## Rapport de contrôle d'installations électriques à basse et à très basse tension

RÉF. 122/2024/85413/01:1

DATE DU CONTRÔLE 28/11/2024 (09:00 - 10:00) AGENT VISITEUR Mohamed Izmar  
ADRESSE DU CONTRÔLE Avenue des Eperviers 117 (étage 08) - 1150 Woluwe-Saint-Pierre TYPE DE CONTRÔLE Visite de contrôle vente ancienne installation (8.4.2.)

**Croquis de position élémentaire et descriptif sommaire des tableaux**  
 Schets elektrische installatie en beschrijvende opsomming elektriciteitsborden

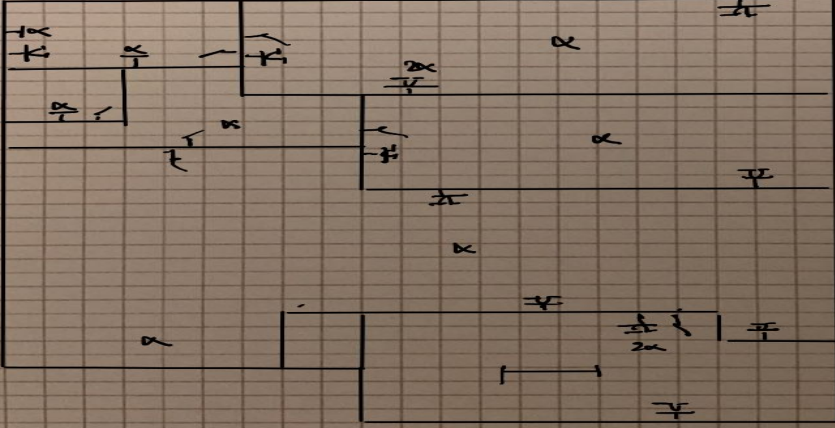
3	dijonometans	2P	C16A	3Ka	2,5 <sup>2</sup>
1	dijonometans	2P	C16A	3Ka	1,5 <sup>2</sup>
1	dijonometans	3P	C25A	3Ka	4 <sup>2</sup>
1	dijonometans	3P	C40A	3Ka	6 <sup>2</sup>
